Gemeinde Marklkofen

**Bebauungsplan mit Grünordnung
„Steinberg - Nord“**

**Deckblatt Nr. 2
Festsetzungen**

15.01.2019

Systemschnitt zu T1.7, T1.8, T1.9, T1.10, T1.12: Satteldach

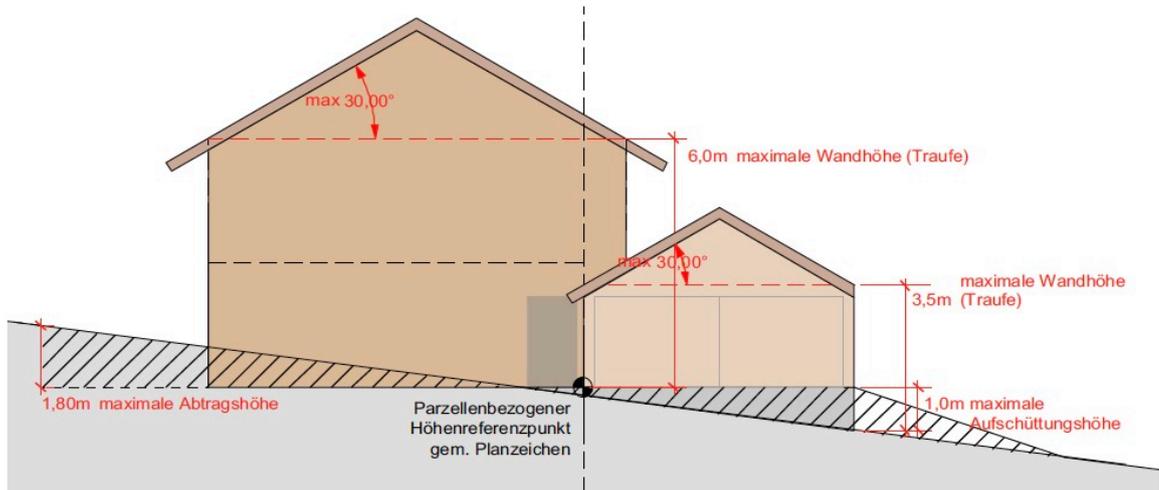
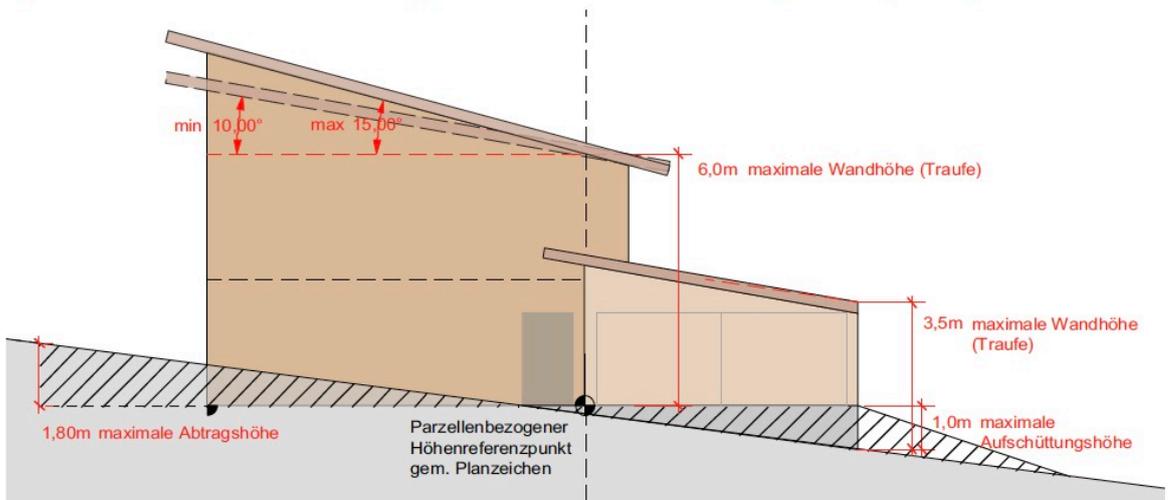
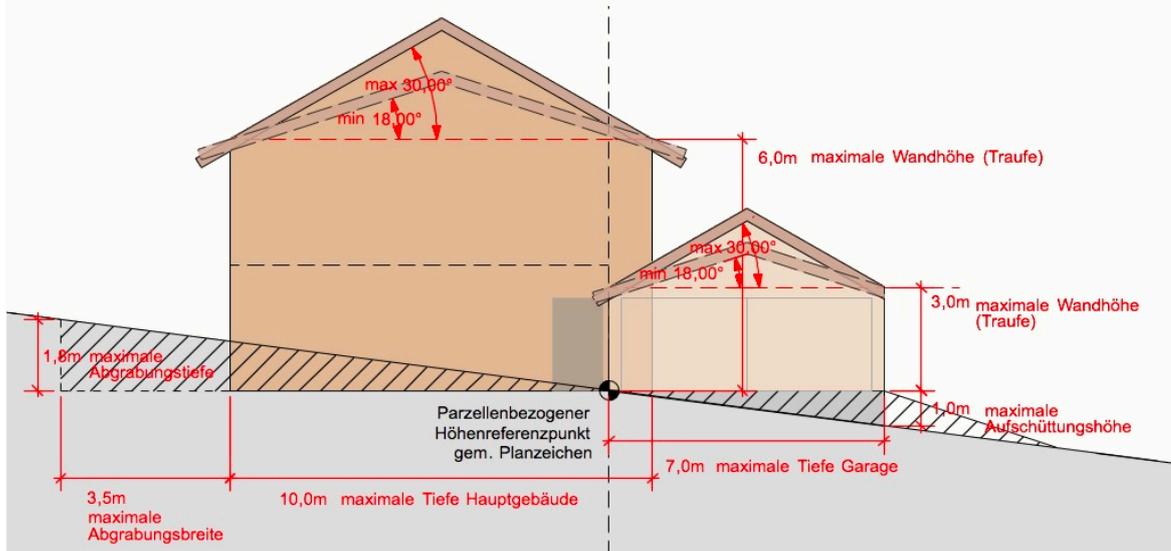
Die Tiefe der Hauptgebäude (**Definition siehe Systemschnitt**) wird auf maximal 10 m begrenzt.
Bei gegenläufigem Pultdach: Die Tiefe des höheren Gebäudeteils muss größer als 50% der Tiefe des gesamten Baukörpers sein.

Die Tiefe der Garagengebäude (**Definition siehe Systemschnitt**) wird auf maximal 7 m begrenzt.

Abgrabungen: gegenüber natürlichem Geländeniveau zur **hangseitigen** Geländeabfangung zulässig; **maximale Breite der Abgrabung für Terrassenanlagen (Abgrabungssohle; gemessen von der hangseitigen Außenwand) 3,50 m; zum hangseitig angrenzenden Grundstück ist in einer Breite von mindestens 3 m keine Abgrabung zulässig** (siehe Systemschnitt); Stützmauern nur bei Abgrabungen zulässig;

Mit den übrigen, kleineren, Änderungen werden fehlerhafte Anpassungen durch Deckblatt Nr. 1 revidiert (T1.8 Tiefe Garagengebäude, T1.10 Wandhöhe Garagen) bzw. vorhandene Festsetzungen eindeutiger formuliert bzw. dargestellt (T1.9 Dachüberstand; T1.13 Einfriedungen; Systemschnitte).

Systemschnitt zu T1.7, T1.8, T1.9, T1.10, T1.12: Gegenläufiges Pultdach

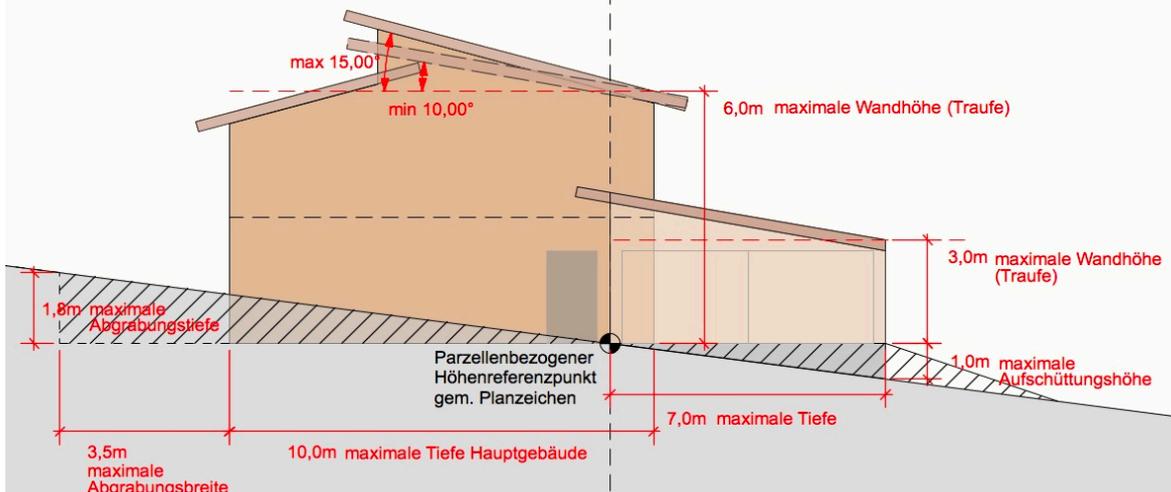
Satteldach symmetrisch, Pultdach, **gegenläufiges Pultdach.**

bei gegenläufigem Pultdach: Der höhere Gebäudeteil ist zwingend falseitig anzuordnen.

bei Satteldach II+D: 18-30°
bei Satteldach I+D: 34-45°
bei Pultdach (**und gegenläufigem Pultdach**): 10-15°

Die Änderung des Bebauungsplans dient in erster Linie der Flexibilisierung von Festsetzungen für Dachformen als Reaktion auf entsprechende Bauwerberanfragen. Die ergänzende Zulassung von gegenläufigen Pultdächern (T1.8, T1.9, ergänzender Systemschnitte) ermöglicht größere Spielräume für die architektonische Gestaltung, ohne der grundlegenden Zielsetzung des Bebauungsplans zu widersprechen. Durch die Übertragung der Wandhöhenfestsetzungen auch auf die gegenläufigen Pultdächer sowie die ergänzende Festsetzung, dass der höhere Gebäudeteil zwingend talseitig anzuordnen sowie tiefer als der niedrigere Gebäudeteil auszubilden ist, bleibt die beabsichtigte Orientierung der Dachformen an der Geländetopographie erhalten. Die Ausbildung zu hoher talseitiger Wandhöhen mit entsprechenden nachteiligen Auswirkungen auf Unterlieger (v.a. Verschattung) und das Ortsbild wird verhindert.
